**BT0093**  
**03.06.96**

**Assunto: Termostato de Segurança**  
**Modelos: BVM 19 SEA/ SDB**  
**Marca: Brastemp**

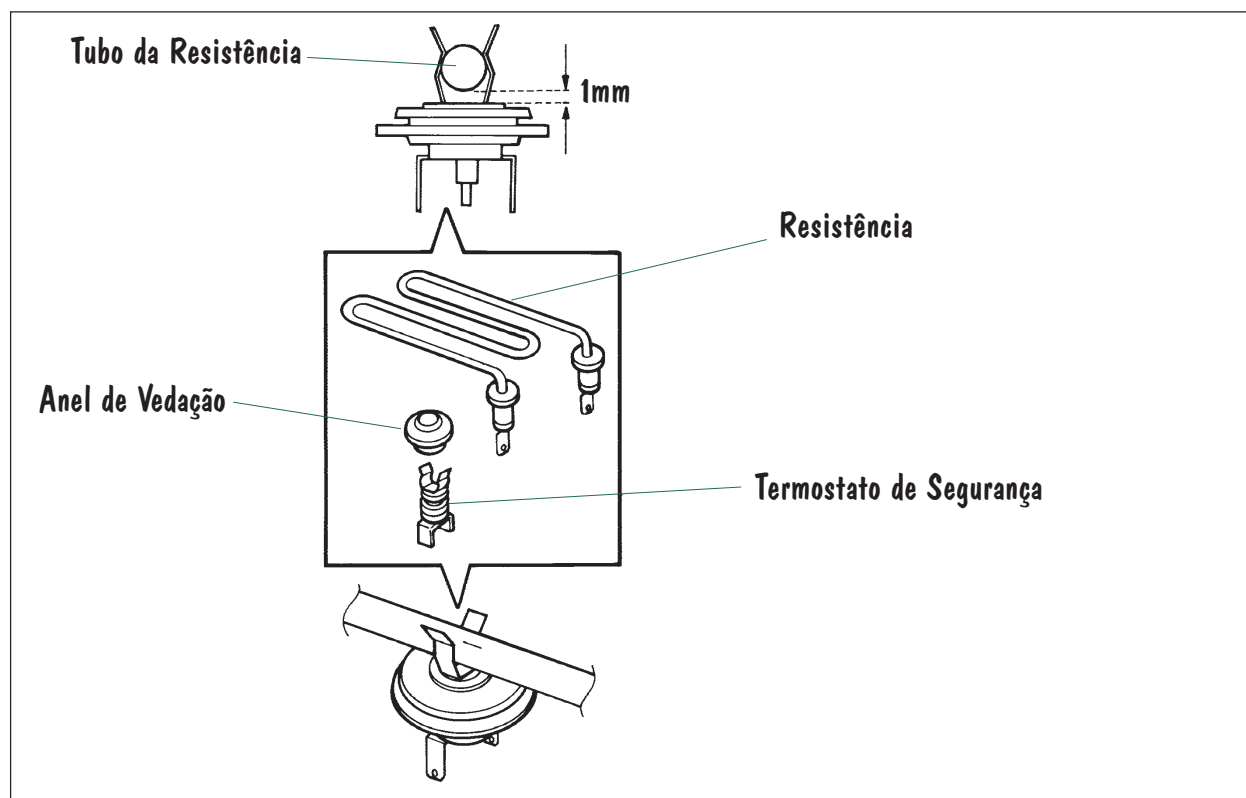
**Solicitamos que em todo atendimento às Lavalouças Compactas, deve-se verificar a posição do Termostato de Segurança (código: 00.0364.60.0).**

**O mesmo deve ficar afastado da Resistência cerca de 1mm.**

**Estando o Termostato muito pressionado sobre o Tubo da Resistência, pode ocorrer uma transferência excessiva de calor e causar o acionamento do mesmo, desligando o aparelho.**
